OPERE DI DIFESA DELLA COSTA

Litorale di Portonovo dal Trave allo scoglio de La Vela

A) – *Paraggio 1, ripascimento della spiaggia Pennello falesia – Moletto e rifioritura radice pennello falesia*

Codice	**Elaborato**		
ELAB.01	*RELAZIONE TECNICA ILLUSTRATIVA PARAGGIO 1*		
Marzo 2023	**Revisioni**		
	Gennaio 2023	*prima emissione*

OSSERVAZIONE 1.A

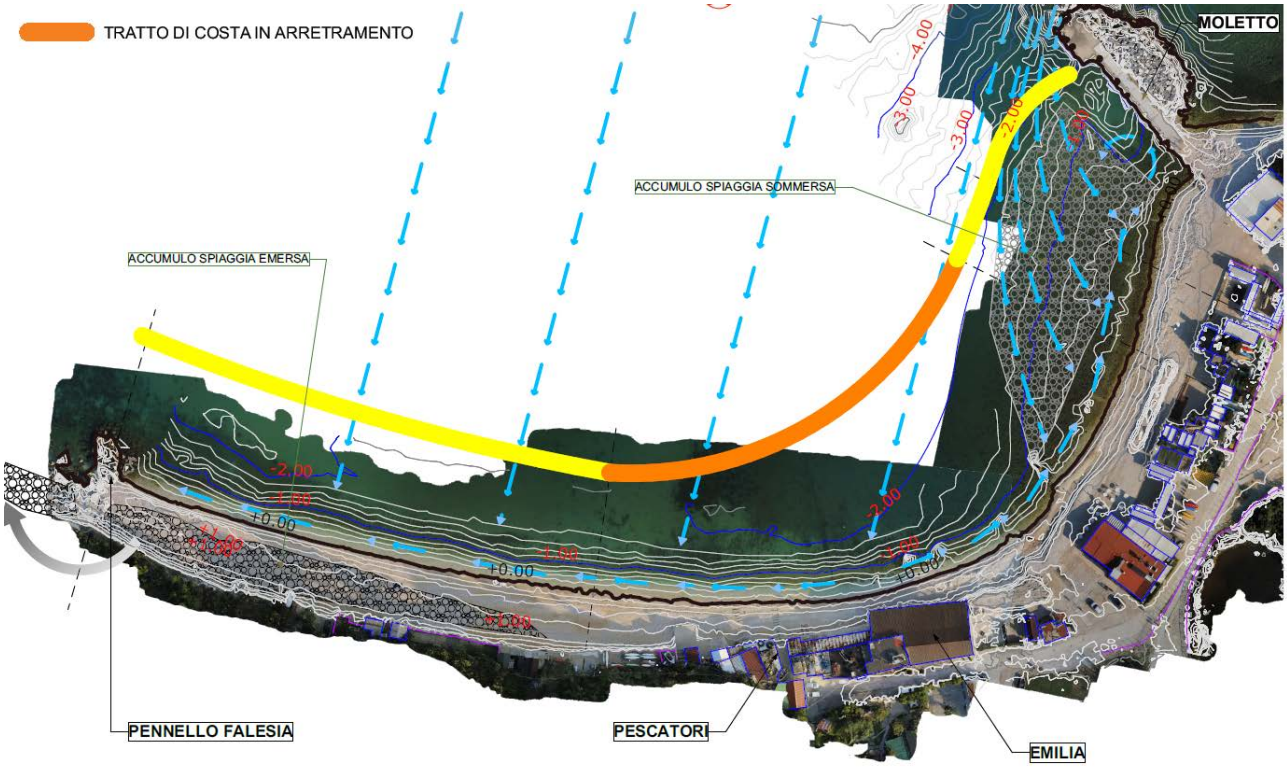
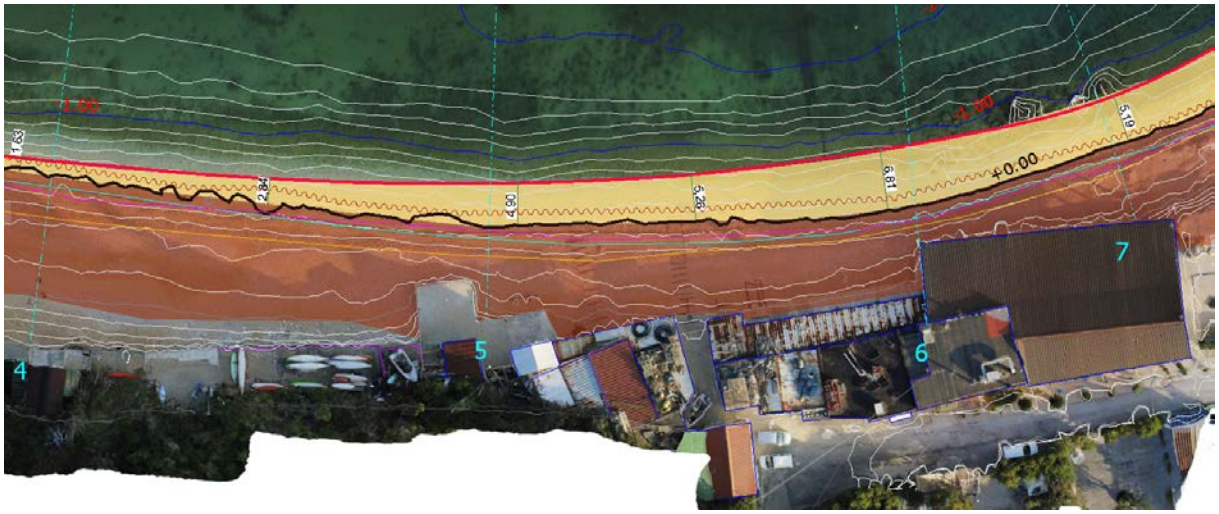
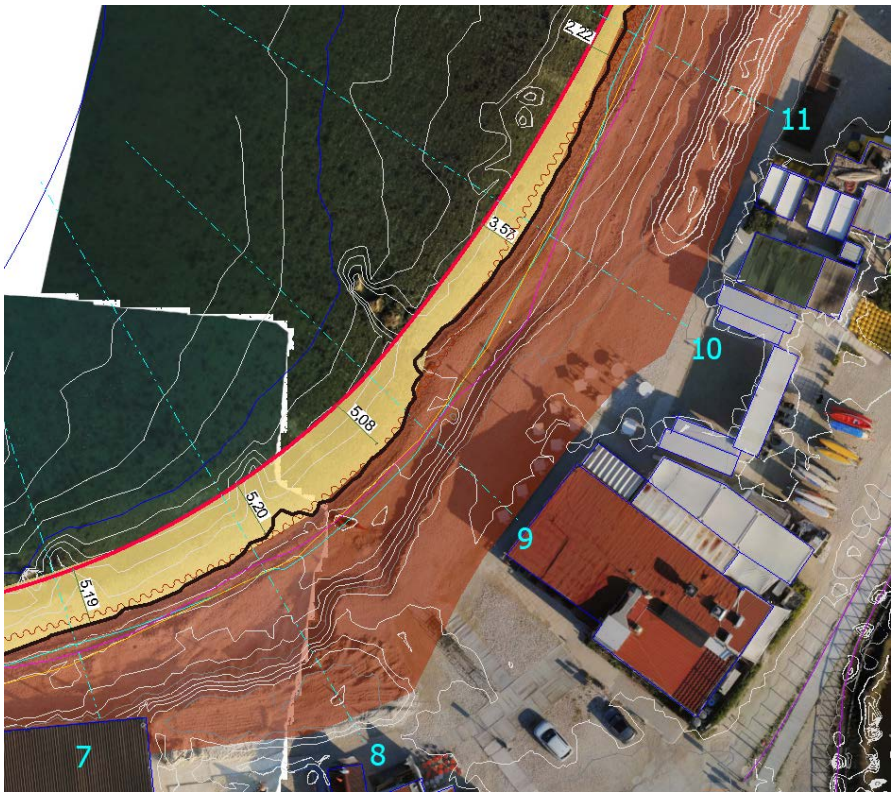
> a. Rendere note le modalità di calcolo dell'"arretramento medio della linea di riva di circa 4,5 m", dell'"erosione, in 4 anni, di circa il 25% della superficie" (rif. par. 7.2.1, pag. 51, dello SIA) e, di conseguenza, del materiale che si ritiene necessario apportare con il ripascimento proposto;

Il calcolo medio dell'arretramento della linea di riva è stato valutato mediante una griglia di sezioni trasversali equidistanti (circa 20 ml) all'interno del tratto di costa in arretramento come individuato dall'elaborato TAV D.02 PARAGGIO 1 - PLANIMETRIA STATO DI FATTO E DINAMICHE METEOMARINE, di cui si riporta un estratto.

Il tratto di costa in arretramento è definito a ovest dalla sezione 4/5 e ad est dalla sezione 11.

Di seguito si riportano degli estratti con l'esplicitata la dimensione in ml dell'arretramento per ogni sezione per poi procedere al calcolo dell'arretramento medio.

Numero misure	individuazione SEZIONI	ARRETRAMENTO ML
1	4-5	2,84
2	5	4,9
3	5-6	5,6
4	6	6,81
5	7	5,19
6	8	5,74
7	9	5,08
8	10	3,57
9	11	2,22
9		41,95
ARRETRAMENTO MEDIO		4,66

OSSERVAZIONE 1.C

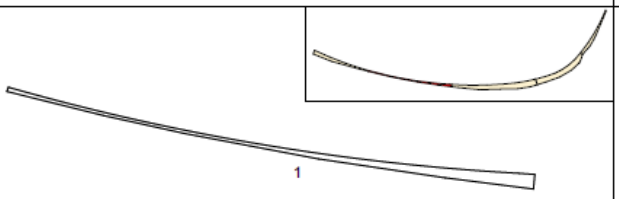
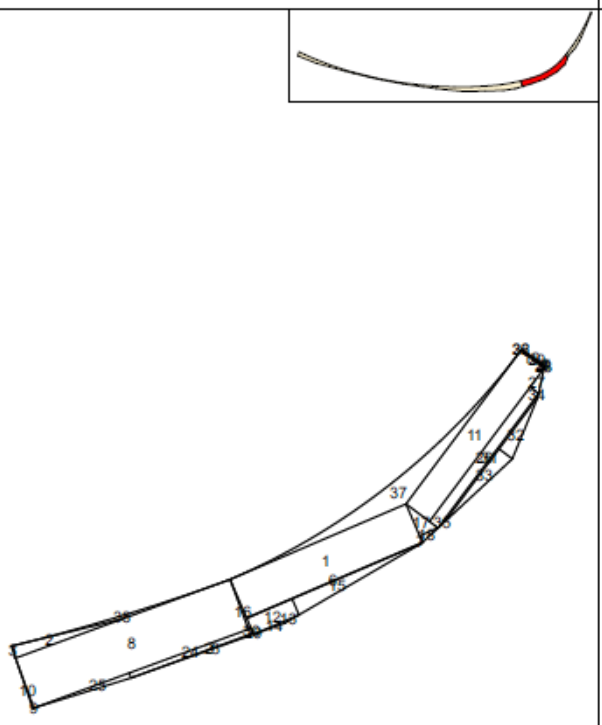
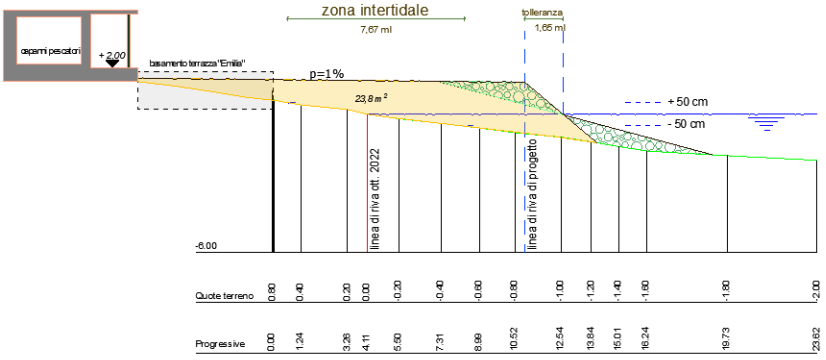
> c. esplicitare come è stata calcolata la superficie di fondale soggetta a seppellimento pari a 1000 mq; integrare con il calcolo della superficie di fondale ricoperta dal materiale a seguito del raggiungimento del profilo di equilibrio che dovrà essere calcolato in base alla granulometria del materiale che si prevede di utilizzare; aggiornare di conseguenza le sezioni delle tavole di progetto (riportandole tutte e non solamente alcune).

Nell'elaborato TAV. D.03 PARAGGIO1 - PLANIMETRIA STATO DI PROGETTO del gennaio 2023 viene individuata un'area definita ripascimento spiaggia sommersa che coincide con la superficie di "fondale soggetta a seppellimento" pari a 1000 mq. Tale superficie è stata calcolata sulla base aerofotogrammetrica rilevata e con l'ausilio dei programmi grafici.

Di seguito si riporta la parcellizzazione in figure semplici che dimostrano la bontà del calcolo aerale.

La “superficie di seppellimento” è stata calcolata sul profilo di sversamento con una tolleranza indicata sulle sezioni.

Il profilo di equilibrio, individuato nelle sezioni, rappresenta la massima inclinazione del materiale di progetto (ghiaia/ciottoli) pari a 15°, come riportato nella relazione geologica.

Come richiesto dal Parco del Conero si è integrato l'elaborato TAV. D.03 PARAGGIO1 - PLANIMETRIA STATO DI PROGETTO con la ipotetica superficie di seppellimento a lungo termine.

La superficie di seppellimento rappresenta l'inviluppo in pianta delle possibili configurazioni di equilibrio che i profili delle sezioni di progetto del ripascimento potrebbero assumere a seguito delle prime mareggiate una volta terminati i lavori.
